1 - ACCESSIBILITE DU DOSSIER

2 - PRESENTATION DU PROJET

Tableau 1 Aménagements cyclables existants à proximité du tènement (Source APiCy, 2021)

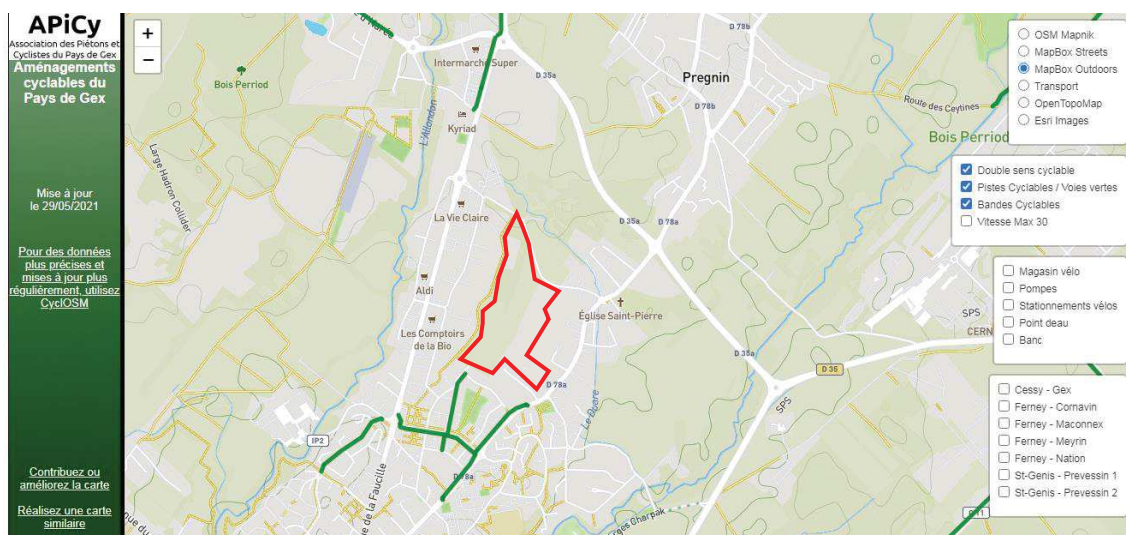
- les enjeux relatifs à la **mobilité durable** : la desserte du site (insertion dans le maillage de transports en commun : y a t il eu une estimation/ étude du trafic futur ? y a-t-il des arrêts de transports en commun prévus ou à proximité ? des lieux de covoiturage ?) ainsi que les aménagements prévus pour les modes actifs (tracé des cheminements piétons, vélos) , la localisation des stationnements sécurisés pour vélos et les bornes de recharges / places de stationnement dédiées aux véhicules électriques (quelles sont les incitations/ facilitations prévues pour le recours aux modes actifs ?)

Un maillage mode doux dense et dans son ensemble découplé des voiries internes facilitera enfin la mobilité au sein des différents îlots et assurera la liaison avec les infrastructures similaires déjà existantes ; les infrastructures citées sont indiquées sur le plan proposé en annexe.
